Technical Service Bulletin

Модель	Mighty
Группа	Двигатель
Номер	YJAD-20140615-01
Дата	15 Июня 2015
Регион	Russia
Тип	Campaign notice

Замена клапана ЕГР

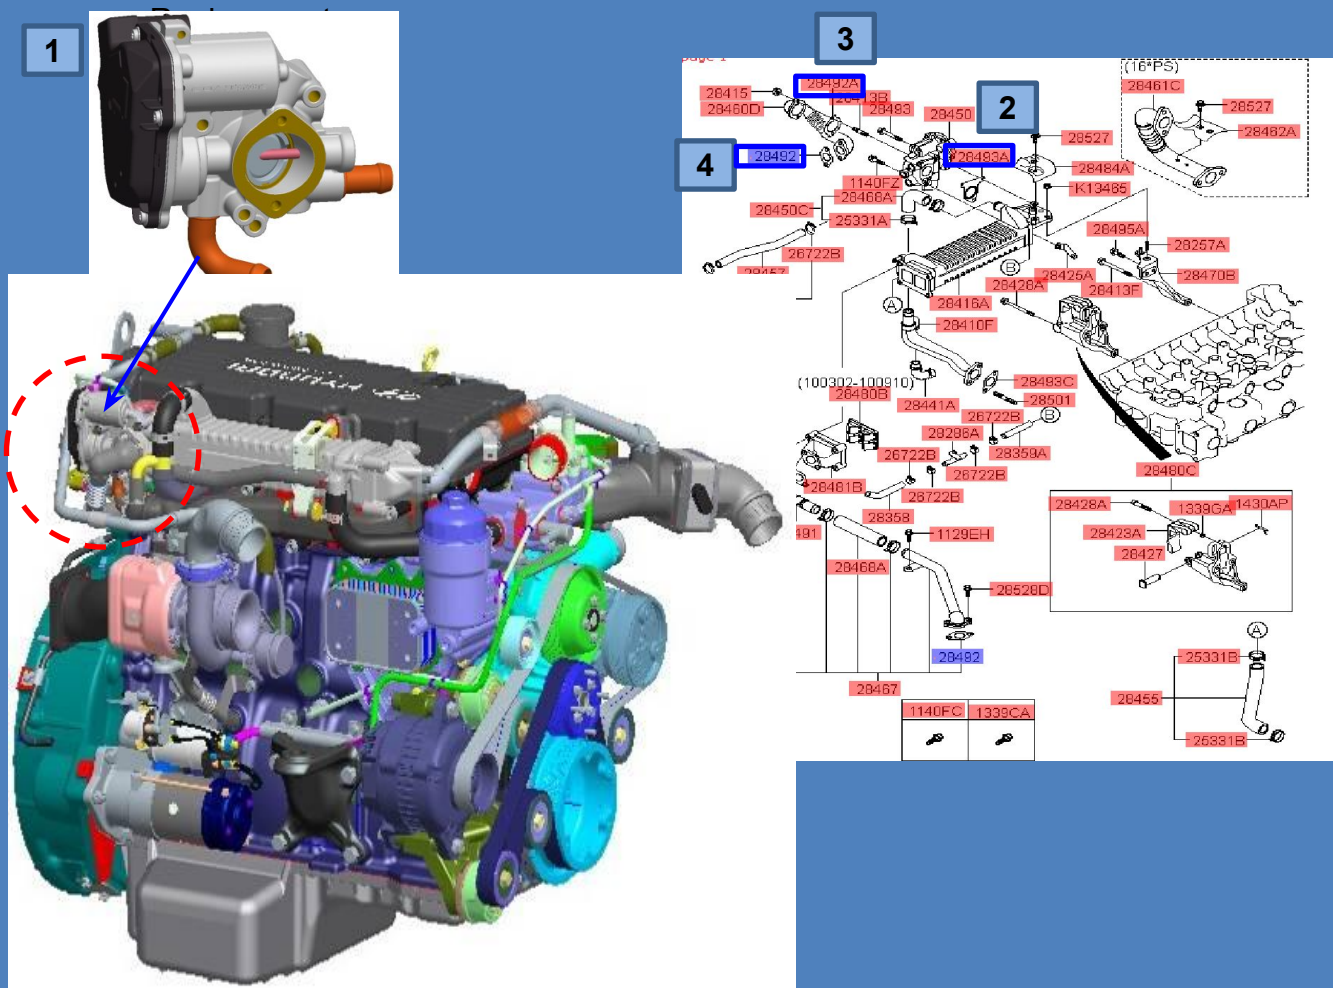
Контрольная лампа MIL загорается в результате попадания влаги на датчики под крышкой клапана.

- на заведенном двигателе : MIL горит, заменить клапан EGR.

- Заменять клапана EGR на всех автомобилях при проведении PDI.

NO	Запчасть	Номер запчасти	Кол-во
1	Клапан EGR	28491 – 48000QQH	1
2	Прокладка клапана EGR	28440 – 48000QQH	1
3	Прокладка трубки клапана EGR	28413 – 48000QQH	1
4	Прокладка трубки клапана EGR	28413 – 52000QQH	1
